Ref.: ESTUDIO DE IMPACTO AMBIENTAL para  
Alternativa a RN 38.  
Sección: Puente Costa Azul-Cosquín”

# AUDIENCIA PÚBLICA SANTA MARÍA DE PUNILLA

Estudio de Impacto Ambiental obra  
“Alternativa a Ruta Nacional N° 38 Puente Costa  
Azul – La Cumbre”

RESPUESTAS A LO SOLICITADO EN AUDIENCIA

Figura 2: Mapa de cobertura vegetal, grandes unidades fisonómicas (página 52)

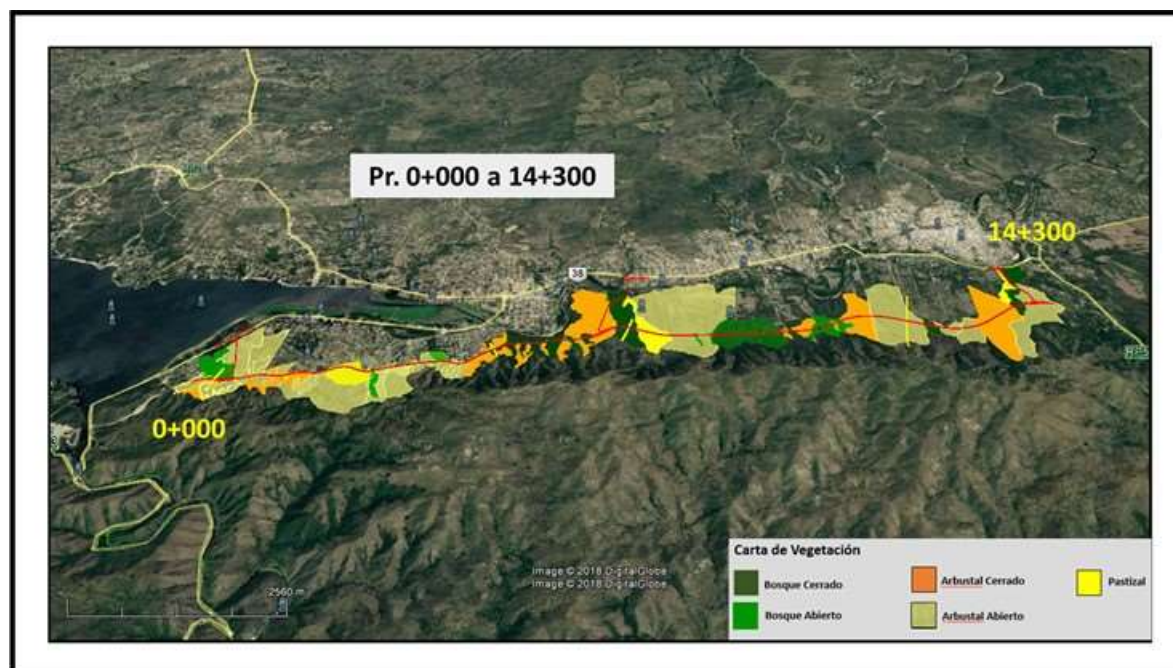
- 5) ¿Por qué no analiza el EsIA la relación espacial entre áreas de desmonte y áreas correspondientes a masas forestales circundantes, a fin de asegurar la coherencia con el ordenamiento, tal como dispone el inc d) del art 24 de la Ley 26.331 que fija los presupuestos mínimos que debe contener un Estudio de Impacto Ambiental que involucre desmontes?..... 16

Sí se analizaron. Las relaciones espaciales entre áreas de desmonte y áreas correspondientes a masas circundantes se presentan en el Anexo I del EIA: RELEVAMIENTO DE VEGETACIÓN - "PROYECTO ALTERNATIVA A RUTA NACIONAL N°38 TRAMO: VARIANTE COSTA AZUL - LA CUMBRE (Sección Costa Azul - Cosquín)". Se recomienda su lectura. En detalle se muestran los mapas de cobertura vegetal entre las páginas 70 a la 73.

A continuación, se muestra Mapa de cobertura vegetal resumen.

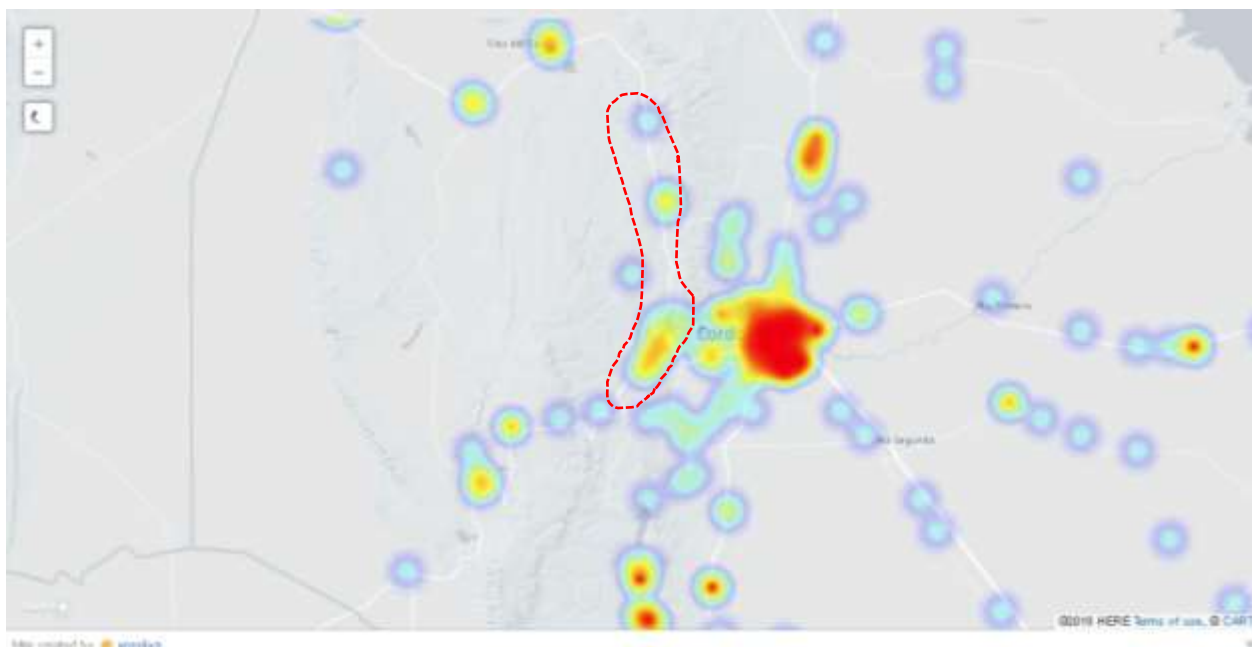
**67) Dentro de la dimensión Salud cuáles son las variables estudiadas y sub-variables? ¿Cuál es el método utilizado para cruzar variables de estudios y expresar un resultado?**

En una primera etapa se analizaron todos los aspectos de la dimensión salud en lo que usualmente se denomina “matriz de identificación de impactos”. Luego, se consideraron en particular detalle todos los aspectos de salud relevantes: accidentes, contaminación del aire, contaminación sonora, radiación.

Accidentes con víctimas fatales, año 2016. Fuente: Relevamiento “La Voz del Interior”.

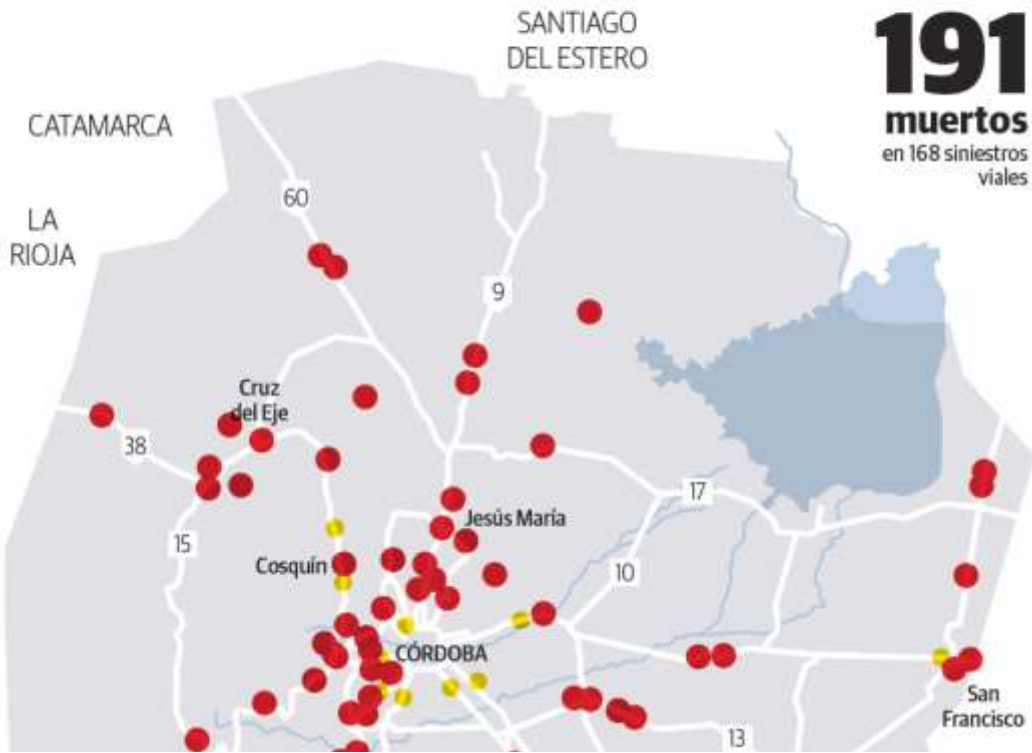
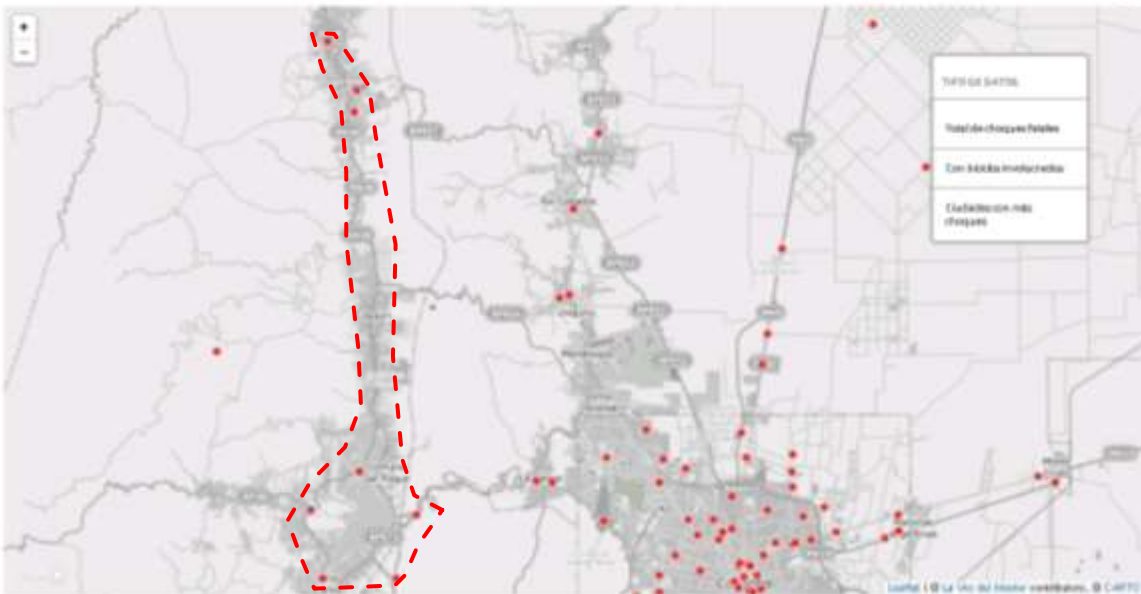
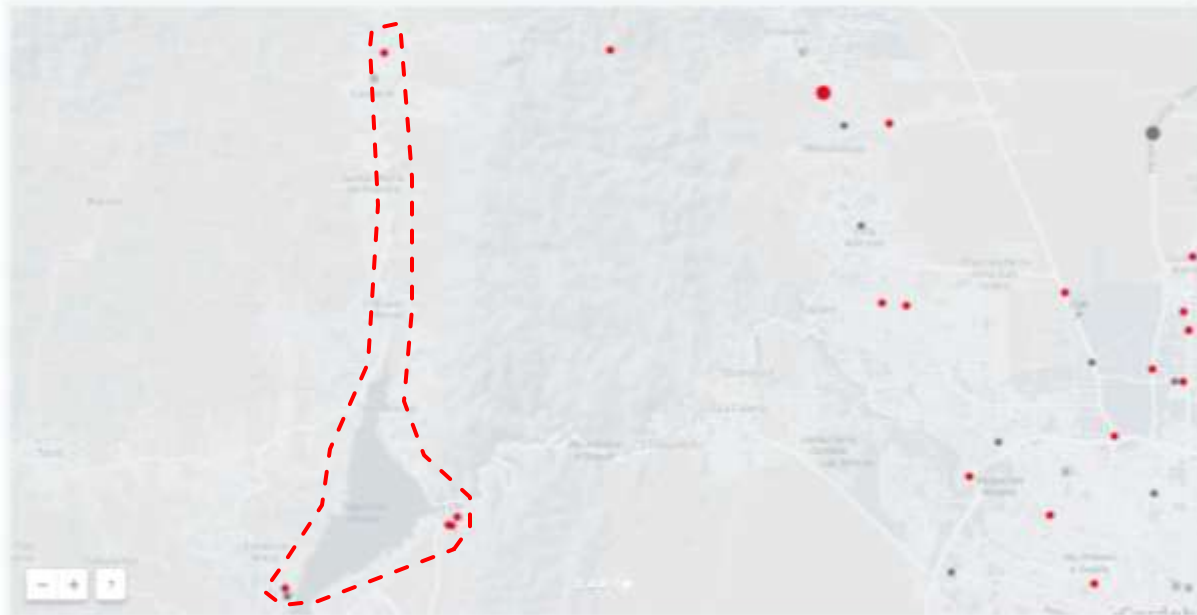
**68) Teniendo en cuenta que los accidentes de tránsito constituyen la primera causa de muerte en adultos jóvenes en nuestro país ¿Cuál es la tasa de accidentes viales de la actual ruta nacional 38?**

En el tramo cordobés de la ruta 38 de 211 kilómetros, hubo 131 muertos entre 2007 y 2016, según La Voz del Interior. Sin embargo, no se dieron a conocer estadísticas oficiales. El Observatorio Vial no presenta públicamente su informe mensual desde enero del 2017.
